13栋一层平面图 1:100

项目负责人	方仕友 周玉凯	签字	会签专业/人员	专业名称: 建筑	项目号: GD-20-01
专业负责人	周玉凯	签字		建(构)筑物编号或名称: 13#	项目名称: 万象观邸
审核	周玉凯	签字		北京世纪中天国际建筑设计有限公司 设计更改通知单	更改编号: (建)塔楼改2022-18B
校对	方仕友	签字			更改日期: 2024年 10月30日
修改人	黄杰	签字			共4页 第2页

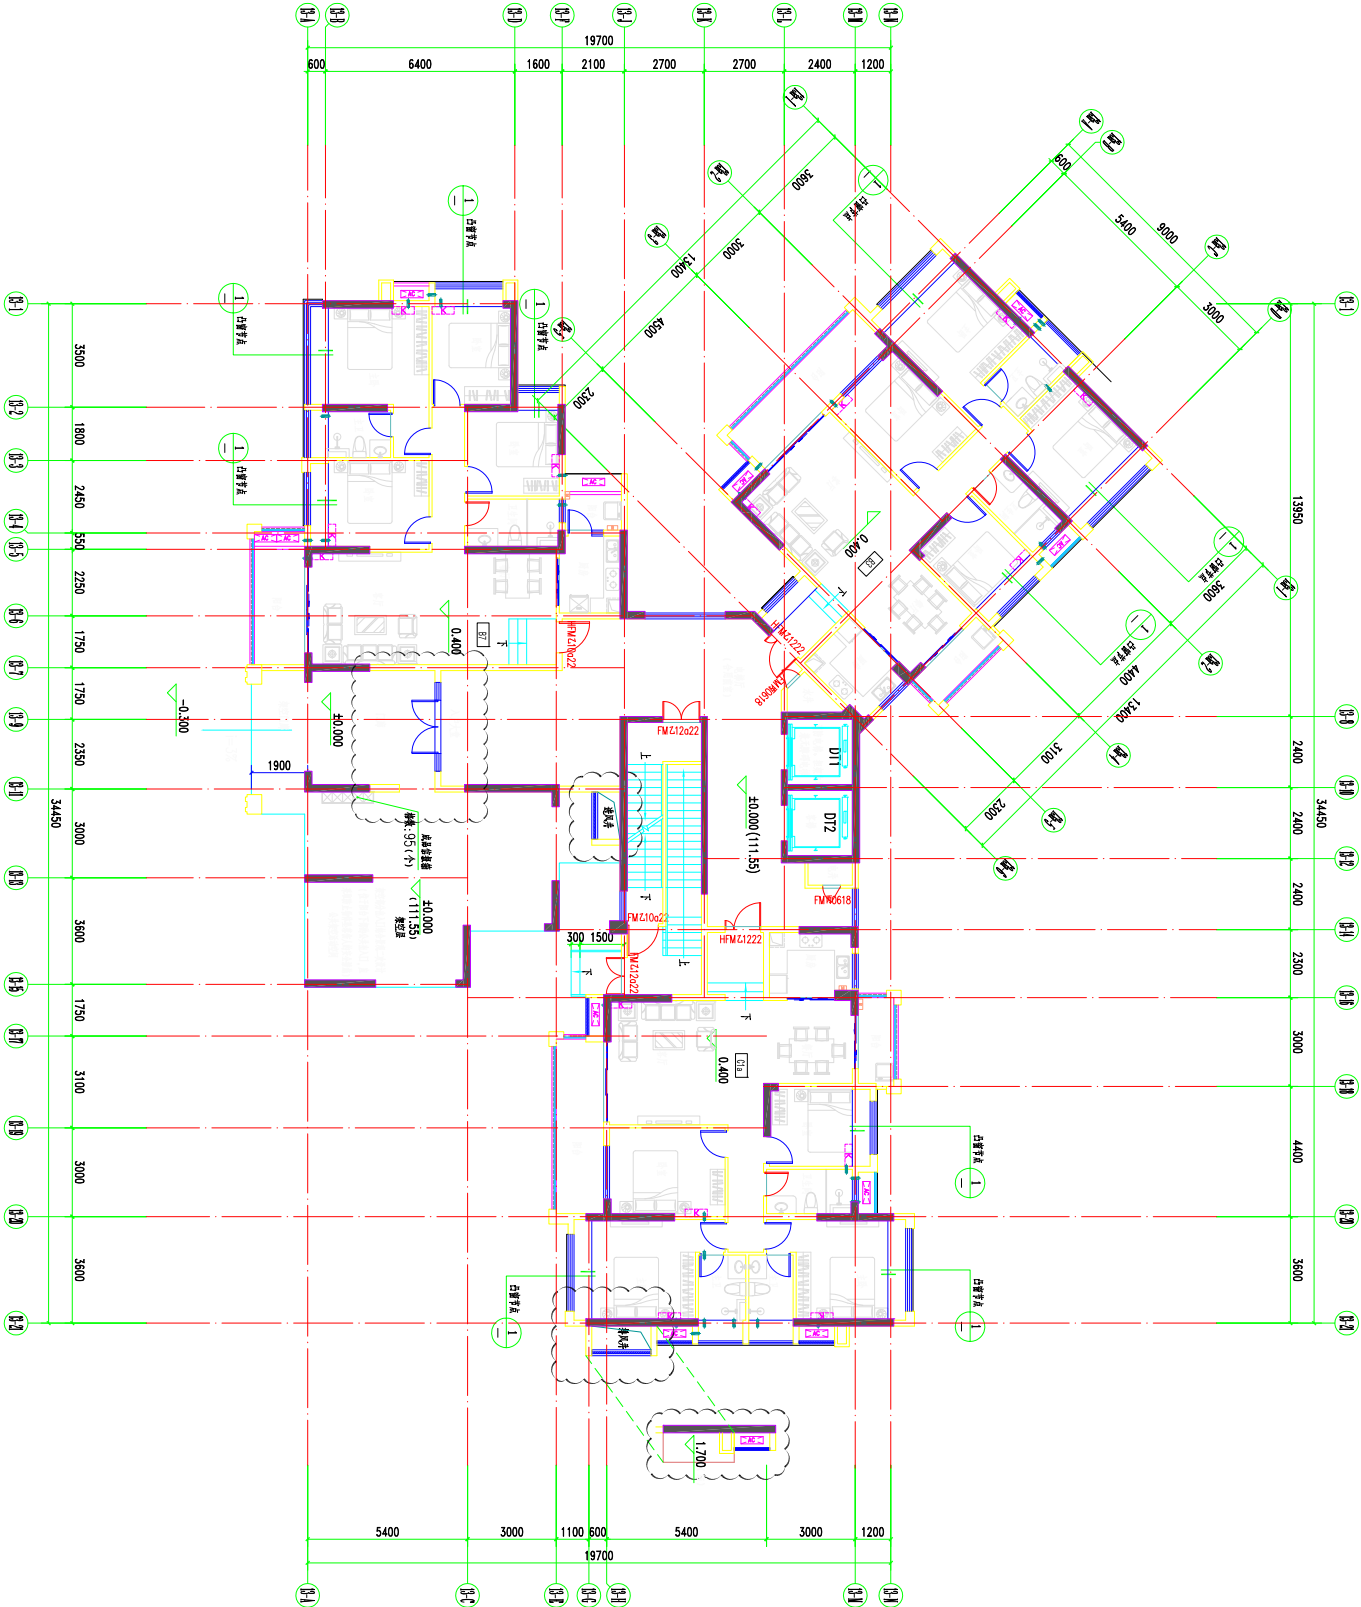
修改内容: 1.根据施工图审查意见, 13#一层补充地下室出地面风井, 风井高度小于2.2m不计算面积, 具体详以下;
2.入户大堂隔墙及门联窗位置调整, 调整后大堂建筑面积减小7.41m², 具体详以下:
